## Gardentec Classic / Kompakt – aktualizace vzpěr na skleníku

Důležité – aktualizace konstrukce profilů vzpěr u skleníku Gardentec Classic / Kompakt

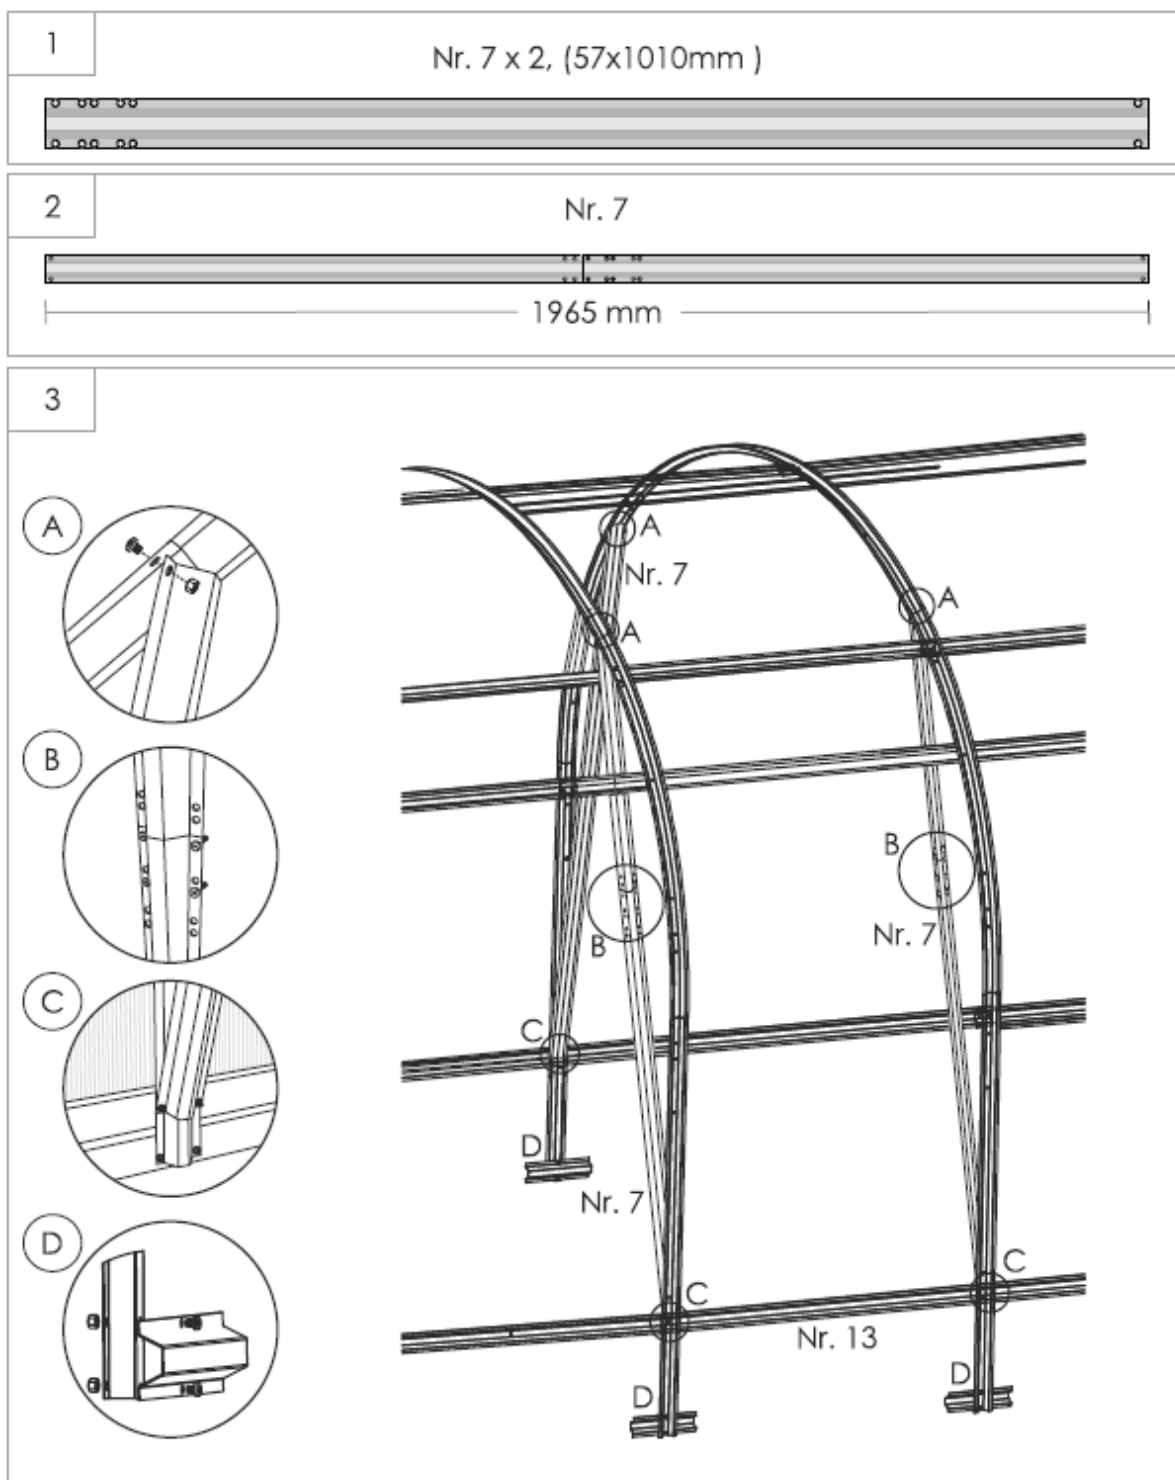
Spojení dvou profilů č. 7 k sobě pomocí 4 ks šroubů M5 jako na níže uvedeném obrázku

Kotvení profilů č.7 k základně skleníku

Kotvení profilů č.7 ke spoji oblouků skleníku
